Konstr.	Ritad	HG	Godk.	Smst nr.	Ers.	Tolerans där ej annat angivits: ISO 2768 m
Dat. 1993-09-24		Skala 1:7		<b>Atlantic G20</b>		Ritn.nr <b>14236</b>
<b>intra</b> SCANDINAVIAN DESIGN						Ändr. <b>A</b>

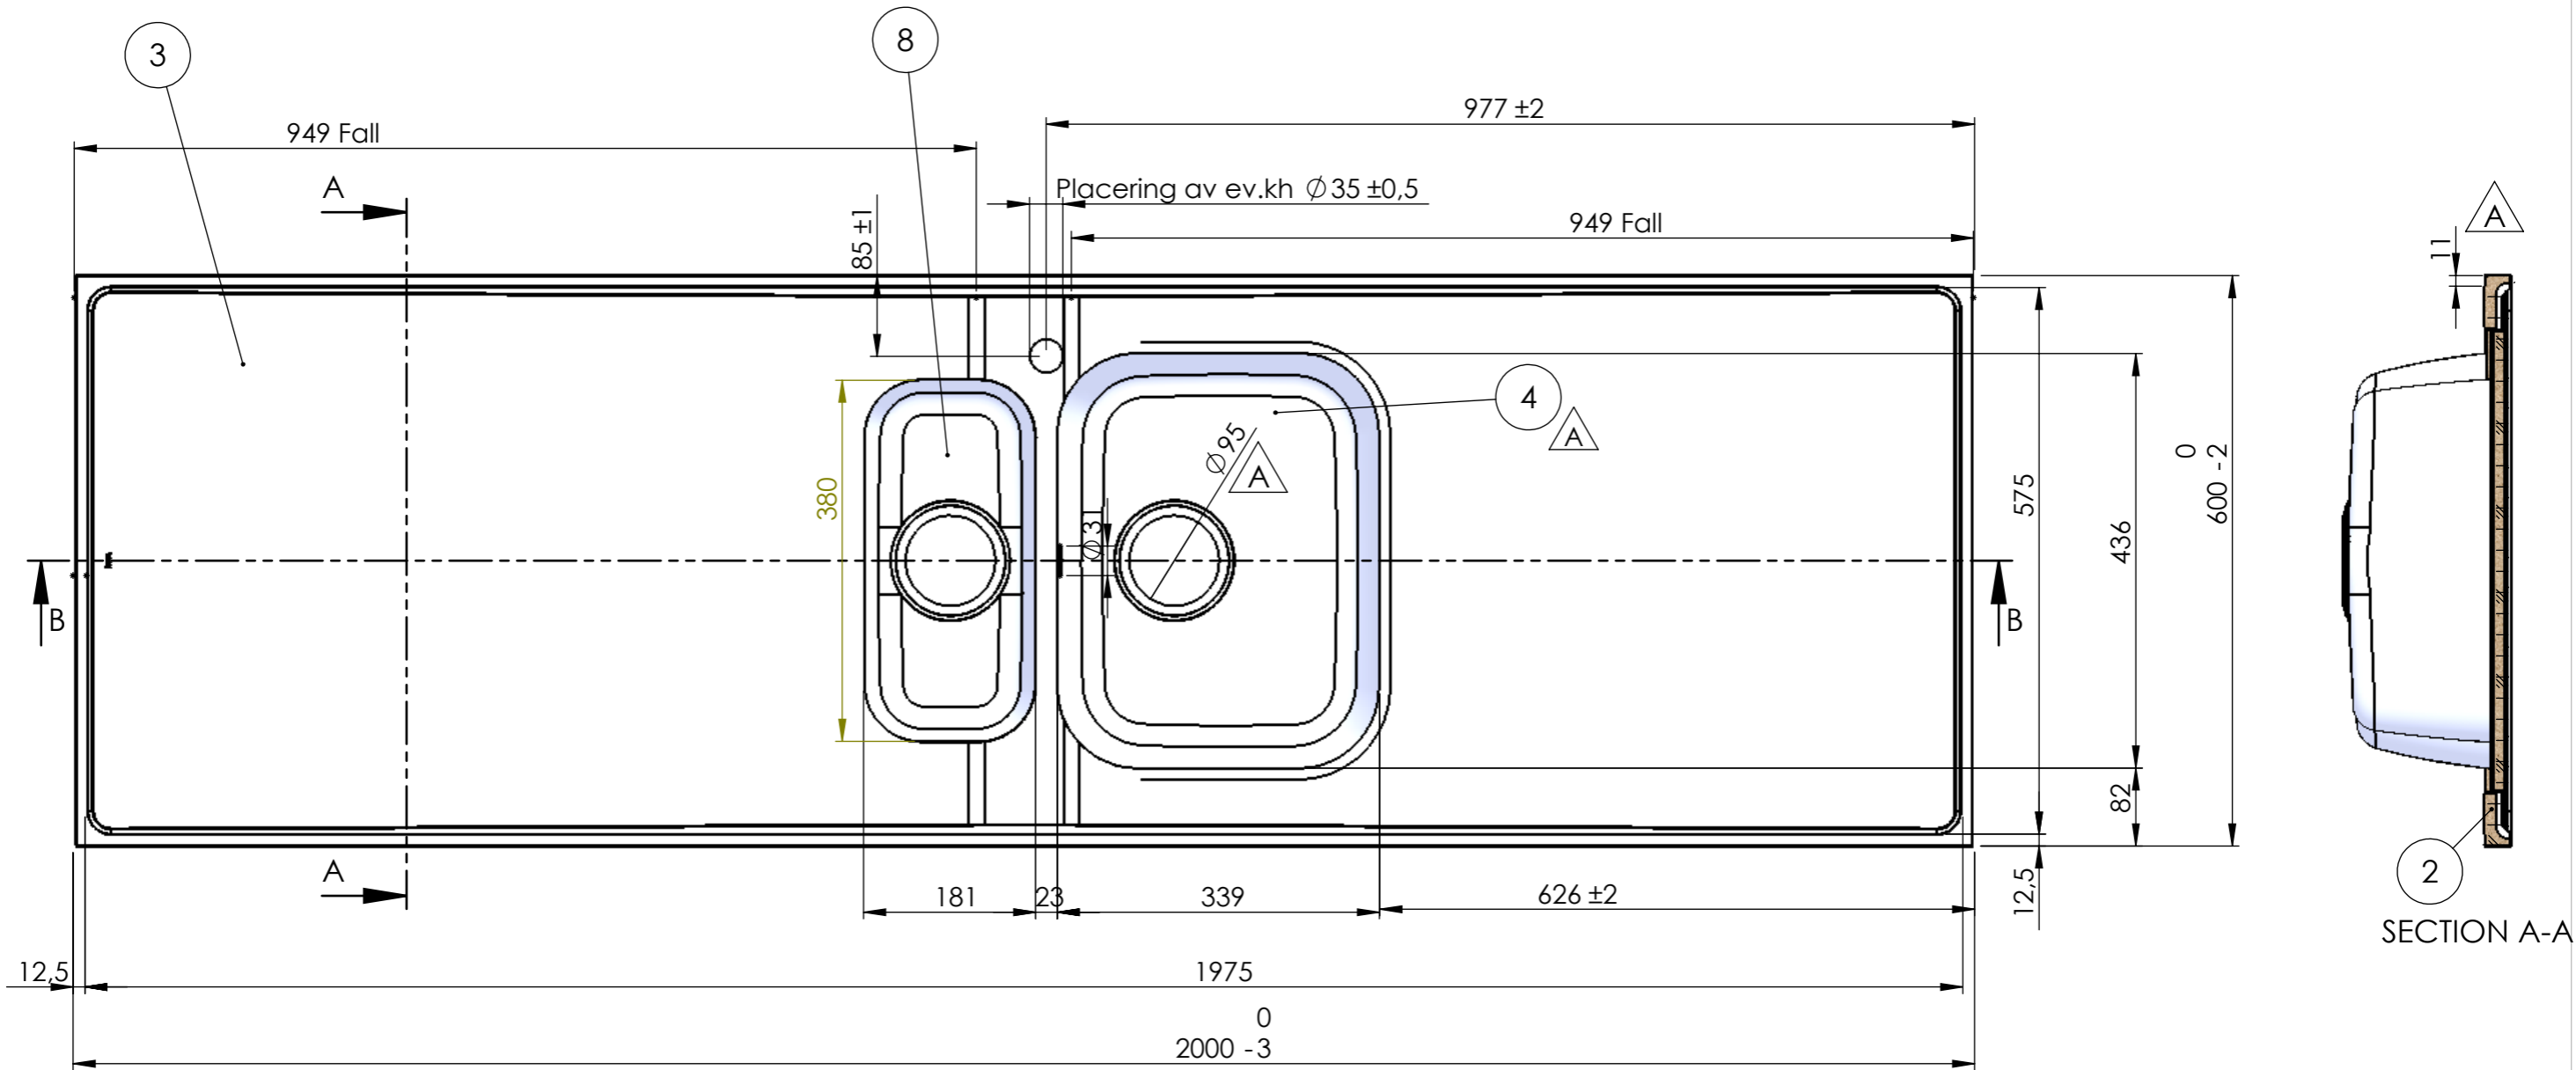
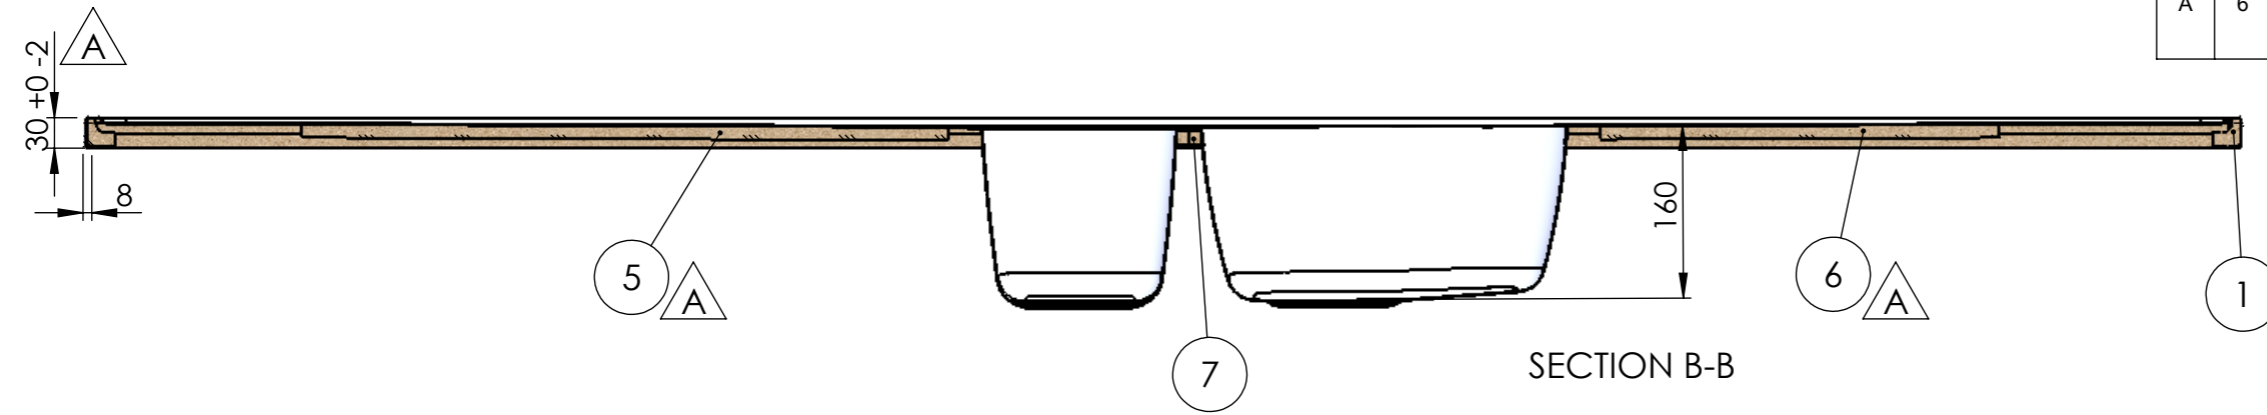
REV.	ANT.	ÄNDRING	DATUM	GODK.
A	6	Windexplatta ersatt med MDF. Kantklipp, ram och gavel ändrade för att vulsten inte ska överstiga 30mm. Omvik längsida var 9mm. Avlopp 51 ersätts av avl 97. Låda 34 stabiliserad med bombering R700.	2013-05-16	MR
